Søknad om endring av gitt tillatelse

Søknaden gjelder							
Eiendom/ byggested	Gnr.	Bnr.	Festenr.	Seksjonsnr.	Bygningsnr.	Bolignr.	Kommune
	Adresse				Postnr.	Poststed	
	185	189					Lindås
	Litlevika 76				5914	Isdalstø

Beskrivelse av endring(er) av tiltak (dispensasjoner, areal, plassering, formål, bruk)
<p>Endring av utforming:</p> <p>Heving av mur langs vei i hjørne mot sør, fra 1,0 meter til 1,4 meter. I frisisone ved avkjørselen holdes som tidligere godkjent maks høyde 0,5 meter over vegbane. Deretter vil muren øke gradvis i høyde, og følge terrenget på tomten, frem til ny høyde 1,4 meter.</p> <p>Bakgrunn for ønske om å endre høyden er bakenforliggende terreng på tomten, samt behov/krav om gjerde langs muren. Hvis muren skal være 1 meter høy vil bakenforliggende terreng skrå opp mot planert område på tomten, og et gjerde vil måtte settes på en ny betongsokkel litt lenger bak for muren. Hvis muren heves til 1,4 meter vil gjerdet kunne settes direkte på muren, uten at det er behov for å lage en ny betongsokkel lenger bak. Prinsippet er skissert sammen med situasjonskart på tegning D-01 og D-02</p> <p>Det er ikke sendt ut nye nabovarsler, da det er en liten endring som i liten

Prinsipp endringssøknad mur - M=1:50

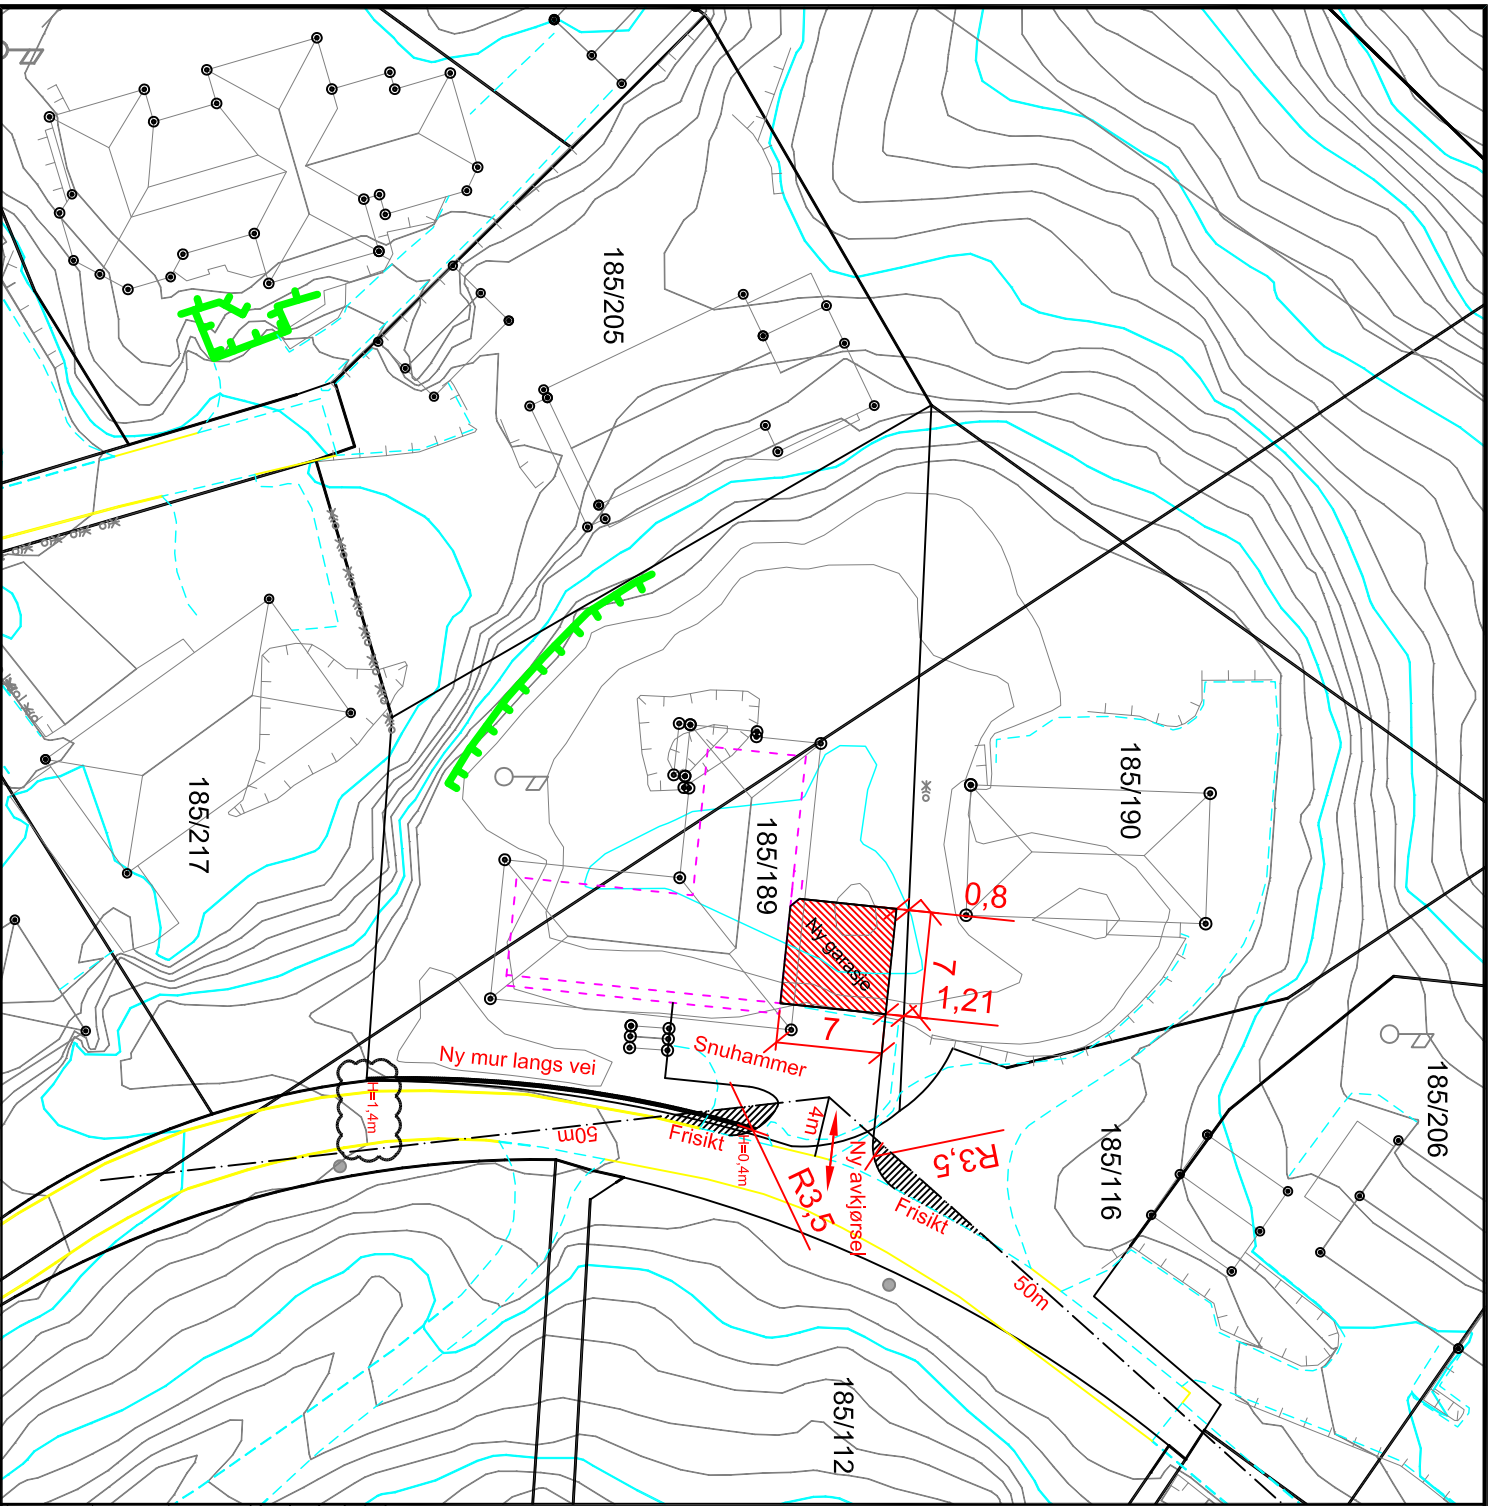
A	ENDRET HØYDE MUR LANGS VEI 1 SØNDRE HØRNE	17.03.17	OAD
REVN.R:	ENDRINGEN GJELDER:	DATE:	TENNER:
BYGGELEDDINGSTEGNING: X	ARBIDSTEGNING: "AS BULLT"		
AMBUDSTEGNING:			
PROSJEKT:	Gnr 185 Bnr 189 - Lindås kommune		
TEGNING:	Tilbygg - ny garasje		
Situasjonspion			
INGENIØR:			
PROSJEKT:	19-07-2013		
TEGNER:	OAD		
GODKJENT:	HMAA		
MALESTOKK:	1:500		
PROSJEKTNR.:	2013-45		
TEGNINGSNR.:	D-02

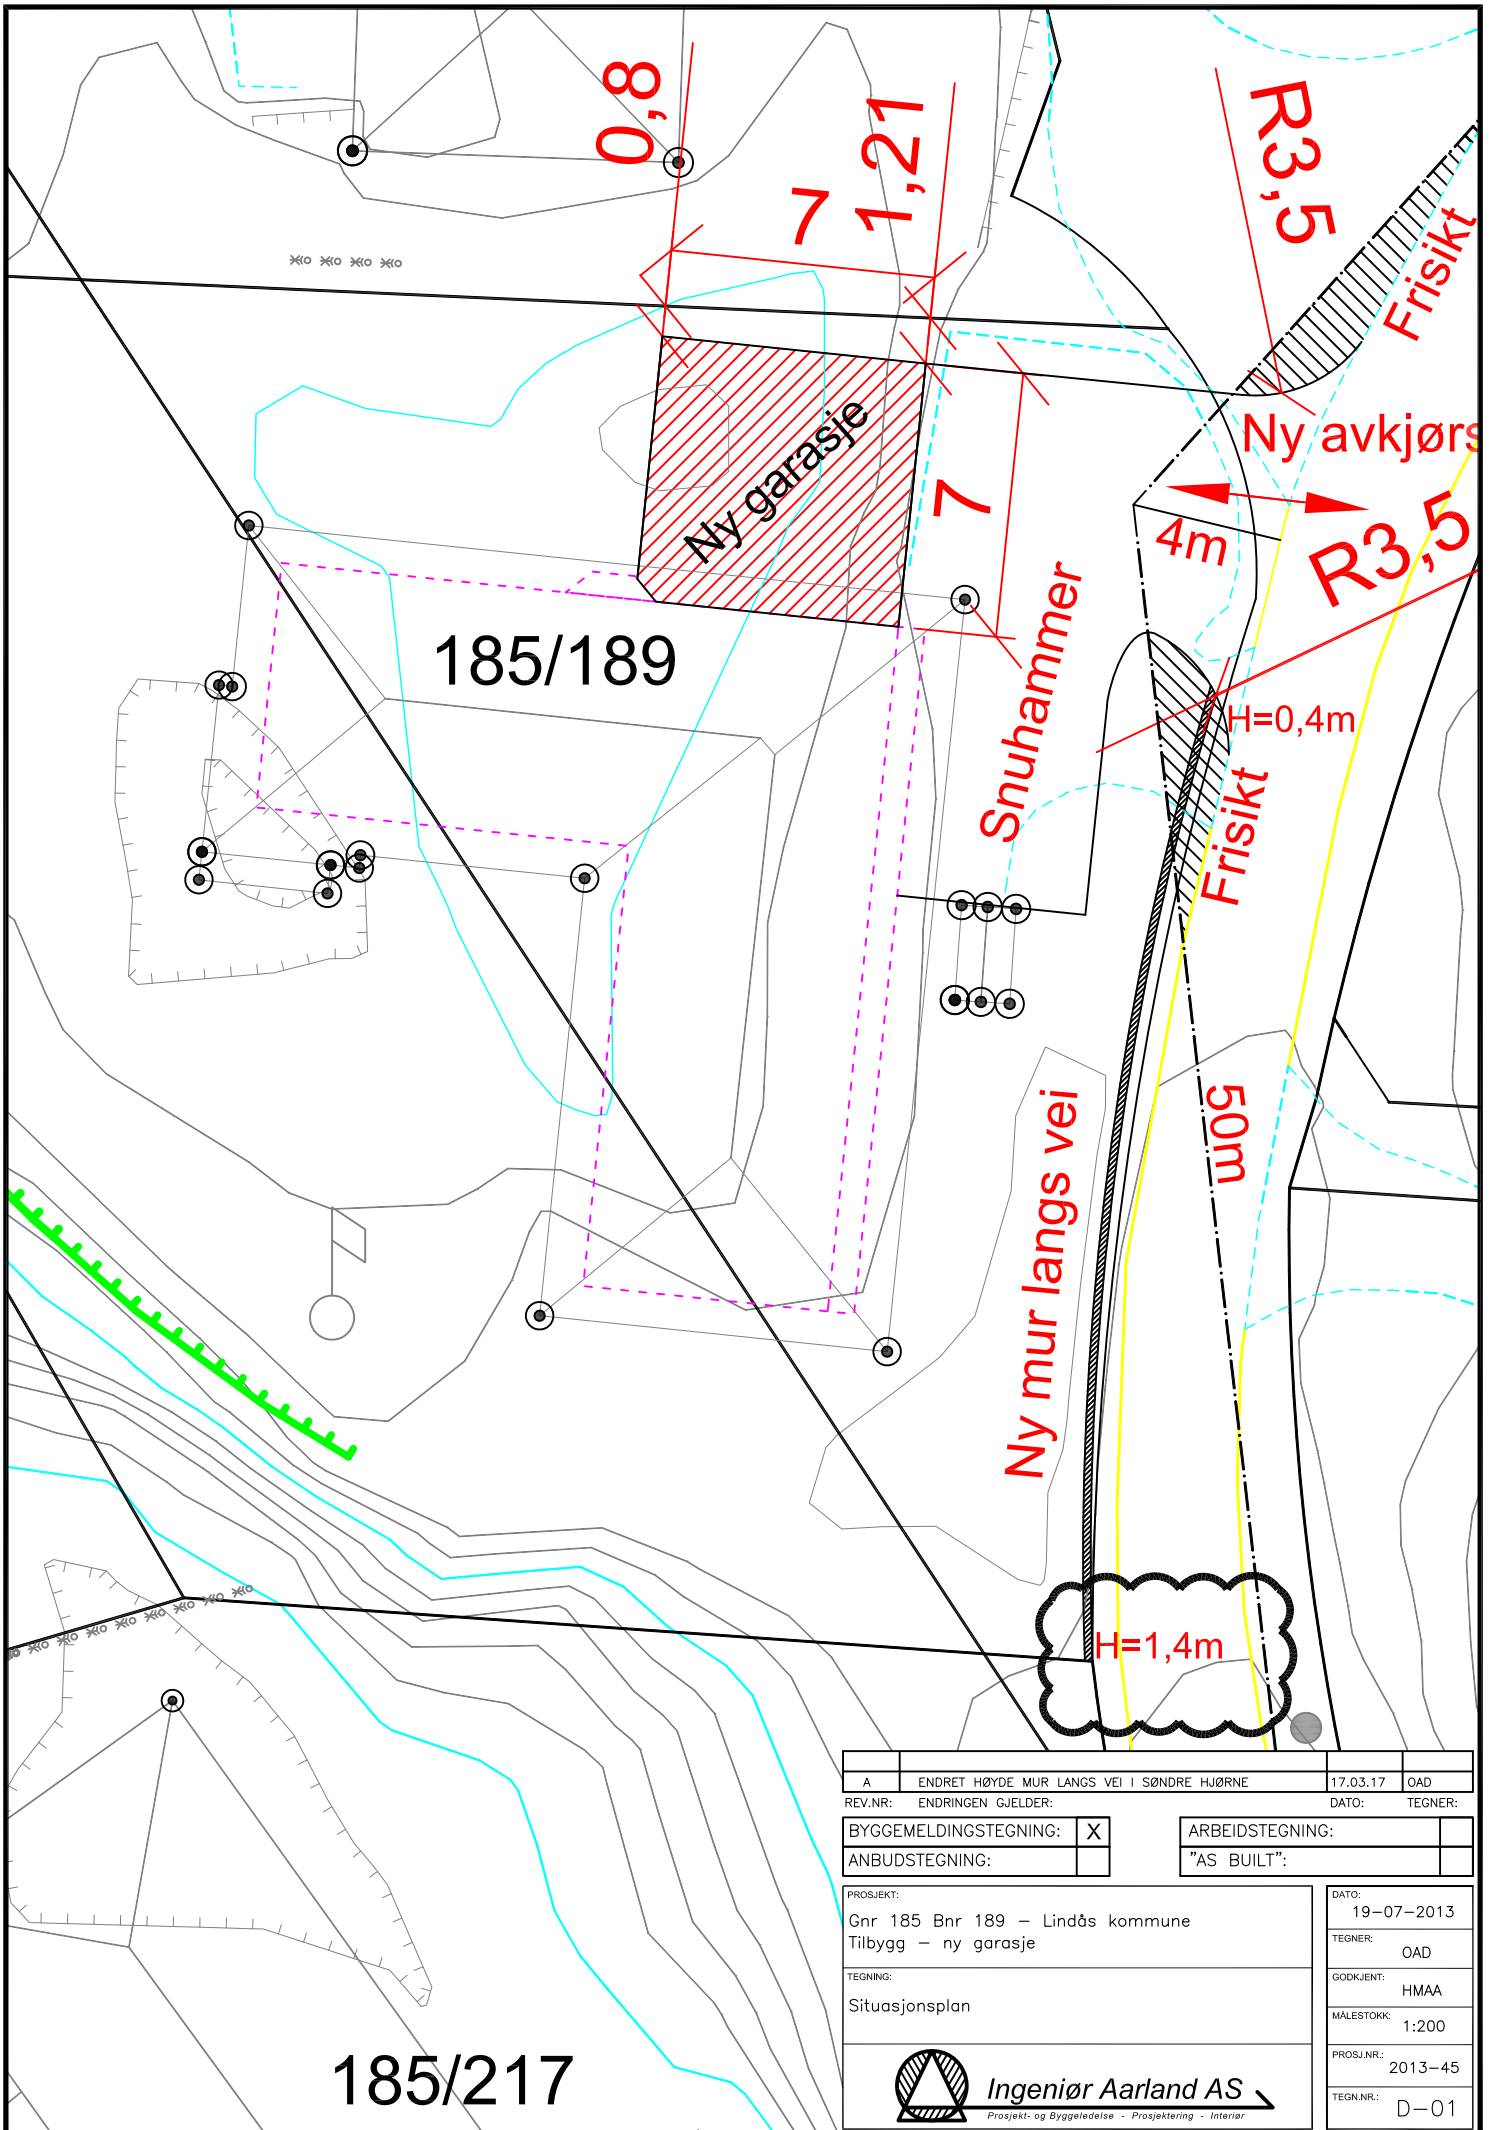
H=1,4m

H=0,4m

A	ENDRET HØYDE MUR LANGS VEI I SØNDRE HJØRNE	17.03.17	OAD
REV.NR:	ENDRINGEN GJELDER:	DATO:	TEGNER:
BYGGMELDINGSTEGNING:	<input checked="" type="checkbox"/>	ARBEIDSTEGNING:	
ANBUDESTEGNING:	<input type="checkbox"/>	"AS BUILT":	<input type="checkbox"/>
PROSJEKT:	Gnr 185 Bnr 189 – Lindås kommune Tilbygg – ny garasje	DATO:	19-07-2013
TEGNING:	Situasjonsplan	TEGNER:	OAD
		GODKJENT:	HMAA
		MÅLSTOKK:	1:200
		PROSJEKTNR.:	2013-45
		TEGNERNR.:	D-01
